Abwägung der Stellungnahmen aus der Frühzeitigen Beteiligung

A STELLUNGNAHMEN DER BEHÖRDEN UND TRÄGER ÖFFENTLICHER BELANGE	3
A.1 Landratsamt Emmendingen – FB Bauleitplanung	3
A.2 Landratsamt Emmendingen – FB Naturschutz.....	6
A.3 Landratsamt Emmendingen – FB Wasserwirtschaft, Bodenschutz und Altlasten.....	7
A.4 Landratsamt Emmendingen – Gewerbeaufsicht und Immissionsschutz	9
A.5 Landratsamt Emmendingen – Straßenverkehr.....	9
A.6 Landratsamt Emmendingen – Forstliche Belange	9
A.7 Regierungspräsidium Freiburg – Raumordnung und Landesplanung (Stabsstelle Energiewende, Windenergie und Klimaschutz)	10
A.8 Regierungspräsidium Freiburg – Ref. 47.1 – Baureferat Nord	12
A.9 Regierungspräsidium Freiburg – Ref. 55 – Naturschutz, Recht <i>und</i> Ref. 56 – Naturschutz und Landschaftspflege	13
A.10 Regierungspräsidium Freiburg – Abt. 8 – Forstdirektion	15
A.11 Regierungspräsidium Freiburg – Abt. 9 Landesamt für Geologie, Rohstoffe und Bergbau ...	18
A.12 Regierungspräsidium Freiburg – Klimaschutz – Stabsstelle Energiewende, Windenergie und Klimaschutz	25

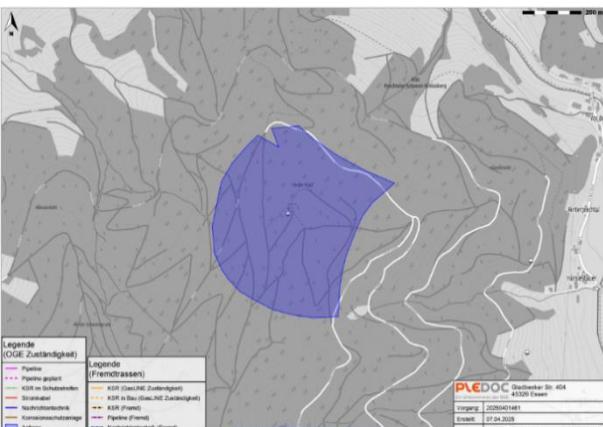
Nr.	Stellungnahmen von	Beschlussvorschlag
	<p>Mindestabstand zu unseren Leitungen darf unter keinen Umständen unterschritten werden.</p> <p>Liegen die Leiter der Hochspannungsleitung innerhalb der Nachlaufströmung und ist der kleinste Abstand zwischen Turmache der Windenergieanlage und dem nächstliegenden ruhenden Leiter kleiner 3 x Durchmesser des Rotors, ist für ausreichenden Schwingungsschutz zu sorgen. Es sind schwingungsdämpfende Maßnahmen auf Kosten des Verursachers durchzuführen. Näheres ist in der DIN EN 50341-2-4 (VDE 0210-2-4): 2019-09 Punkt 5.9.3 DE2.2 geregelt.</p>	
A.19.3	Grundsätzlich bitten wir darum, auch bei den nachgelagerten Genehmigungsverfahren für WEA nach LBO beteiligt zu werden, um die Einhaltung der Mindestabstände und den sicheren Betrieb der Hochspannungsleitung sicherstellen zu können.	Die Anregung wird berücksichtigt. Die weitere Beteiligung im nachgelagerten Genehmigungsverfahren wird zugesagt.
